ID: 9273 – Progetto per la realizzazione di un impianto eolico di potenza nominale 48 MW da realizzarsi in comune di Manciano (GR), loc. Montauto – OSSERVAZIONI ALLE “CONTRODEDUZIONI ALLE OSSERVAZIONI” (codice elaborato “2799_5186_MAN_INTMASE_R01_Rev0_Documento Unitario di risposta alle Integrazioni”)

Progetto per la realizzazione di un impianto eolico di potenza nominale 48 MW da realizzarsi in comune di Manciano (GR), loc. Montauto – Codice procedura 9273 – OSSERVAZIONI ALLE “CONTRODEDUZIONI ALLE OSSERVAZIONI” (codice elaborato “2799_5186_MAN_INTMASE_R01_Rev0_Documento Unitario di risposta alle Integrazioni”)

Si riporta anche un'immagine stralcio della cartografia riportata nella Valutazione degli impatti cumulativi sopra richiamata, con relativa legenda. Sono visibili 12 aerogeneratori.

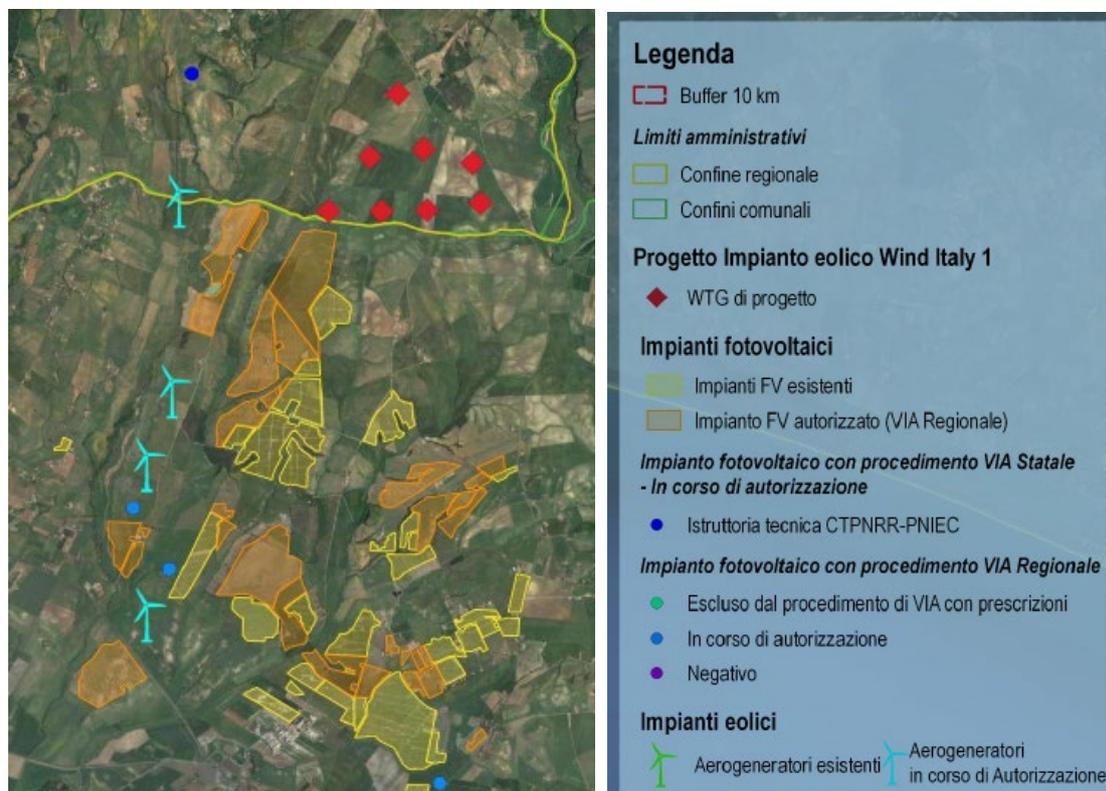
Evidenziamo inoltre che il documento progettuale integrativo “Valutazione degli impatti cumulativi” (codice elaborato 2799_5186_MAN_SIA_R04_Rev0_Valutazione degli impatti cumulativi.docx), non risulta aggiornato alla situazione attuale che invece registra complessivamente n. 25 aerogeneratori, di cui n. 9 in Comune di Montalto di Castro e n. 16 in Comune di Manciano, rispetto a quelli visibili sull’elaborato suddetto pari a complessivi n. 12 aerogeneratori di cui n. 4 in Comune di Montalto di Castro e n. 8 in Comune di Manciano.

Tali discrepanze non derivano solo dal fatto che taluni progetti siano stati presentati in epoca recente e comunque successivamente alla data della relazione tecnica suddetta, ma anche da qualche incertezza del progettista.

Analisi di Intervisibilità Cumulativa delle Pale Eoliche

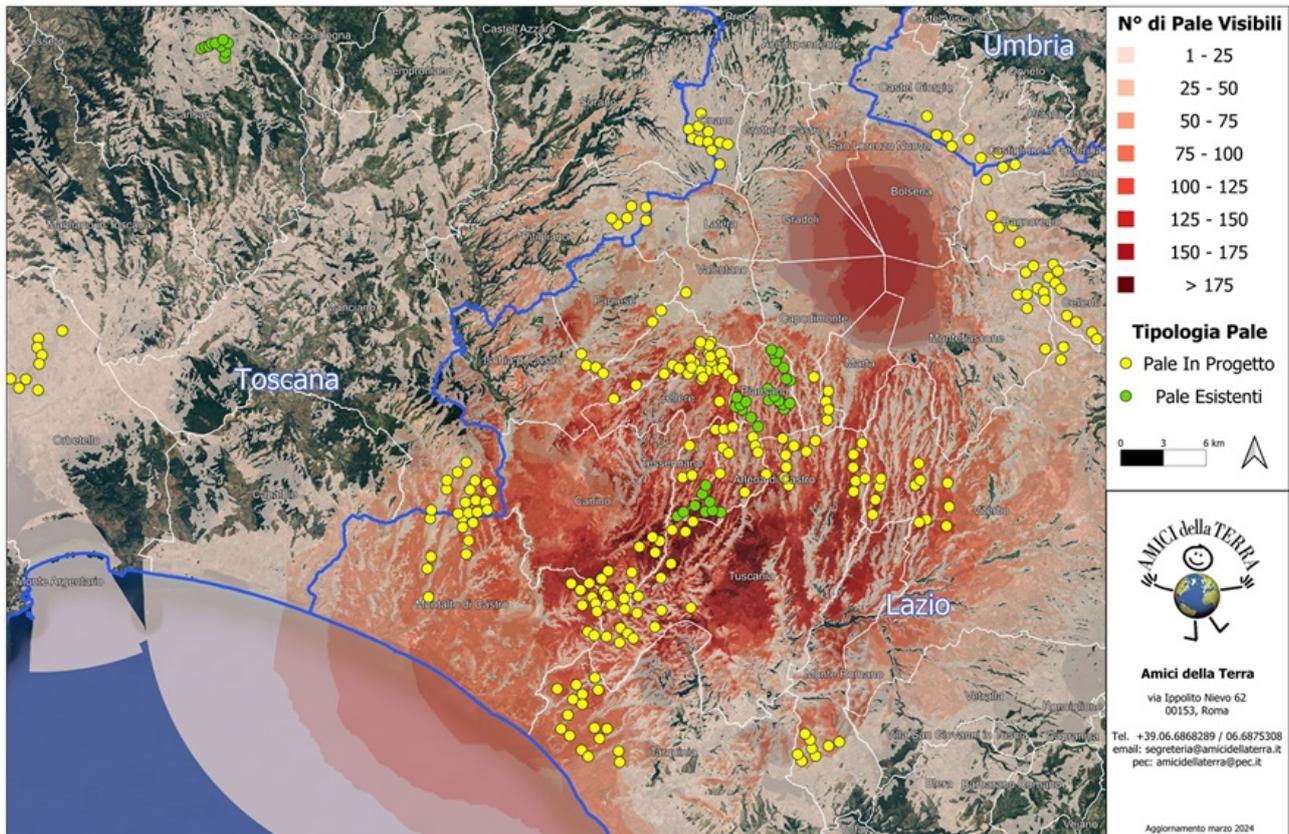
Riportiamo di seguito lo stralcio di un elaborato cartografico redatto dall'Associazione scrivente ove si evidenzia l'analisi di intervisibilità dei progetti di impianti eolici nella zona sopra detta.

Riteniamo pertanto non condivisibile quanto riportato nella “Relazione paesaggistica” (codice elaborato 2799_5186_MAN_SIA_R03_Rev0_Relazione paesaggistica FINALE.docx), che conclude come segue: “Il parco, in ultima analisi, potrà garantire – attraverso l’adeguamento della Strada dell’Abbadia per consentire la manutenzione ordinaria e straordinaria del parco eolico e delle opere di rete – un’opportunità per l’apertura di paesaggi oggi “nascosti” in quanto di difficile raggiungimento all’utenza turistica del territorio, con indubbi benefici per la valorizzazione dei territori e dei paesaggi dell’ambito di riferimento”.

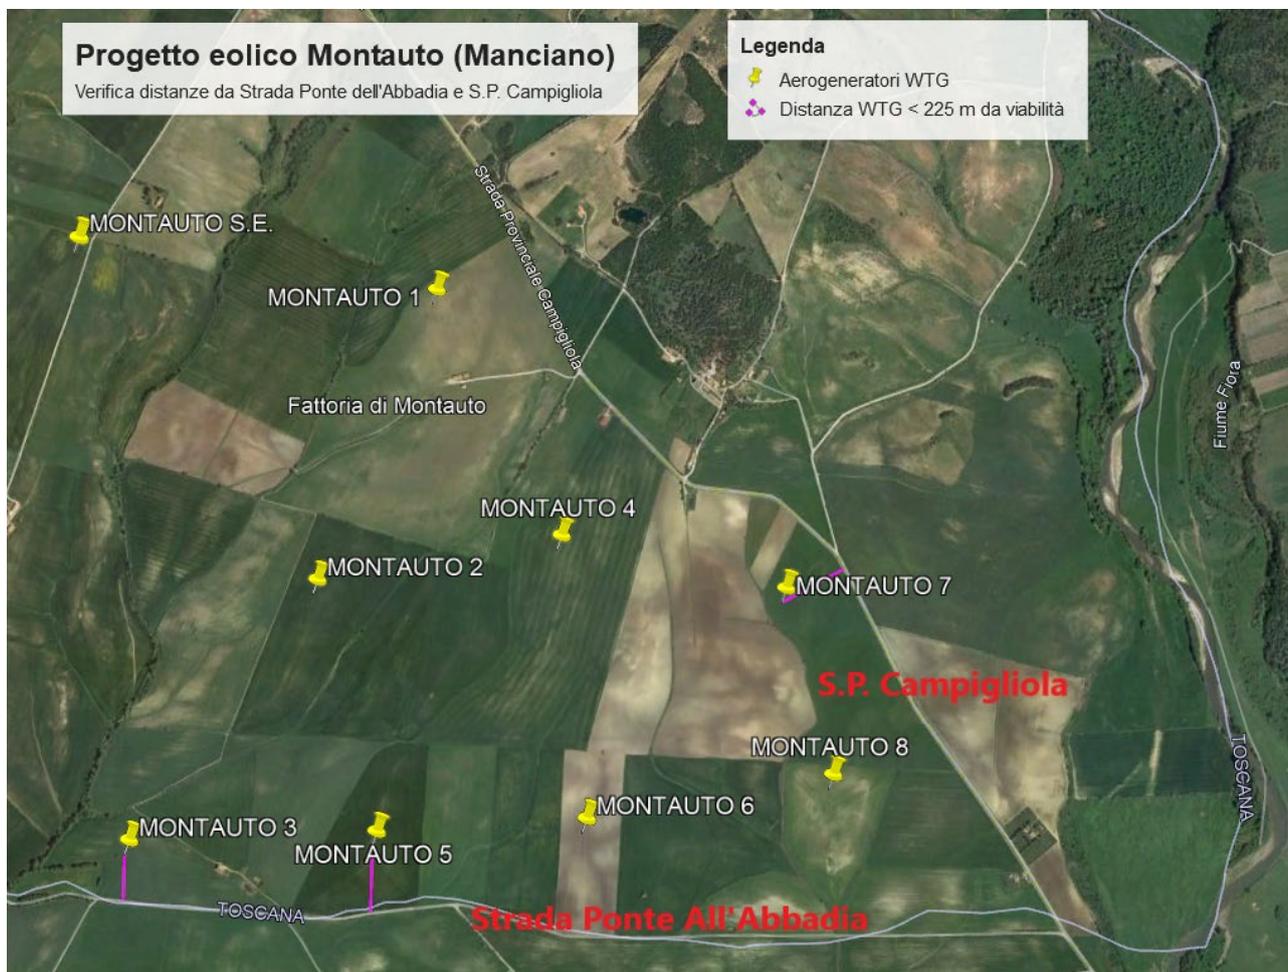
Afferma inoltre che gli aerogeneratori MA03-05-07 ricomprendono ai confini dei loro buffer strade comunali e provinciali, concludendo *"che le turbine individuate all'interno del presente progetto non costituiscono pericolo per la pubblica incolumità in caso di distacco di pala dal mozzo del rotore"*.

Tale affermazione appare fuorviante, nel senso che gli aerogeneratori MA03 e MA05 sono distanti dalla Strada Ponte dell'Abbadia (strada comunale/vicinale che collega Pescia Fiorentina in Comune di Capalbio a Vulci in Comune di Montalto di Castro, posta sul confine tra i Comuni di Manciano e Montalto di Castro relativamente al tratto suddetto) rispettivamente m 133 e m 191, quindi ben al di sotto della distanza di sicurezza fissata in m 225, mentre l'aerogeneratore 7 è ubicato a distanza di m 211 dalla S.P. Campigliola; si tratta di misurazioni effettuate a nostra cura mediante Google Earth (vedi anche cartografia sotto riportata) e sicuramente perfettibili, ma il posizionamento degli aerogeneratori appare in netto contrasto con gli stessi studi del progetto.
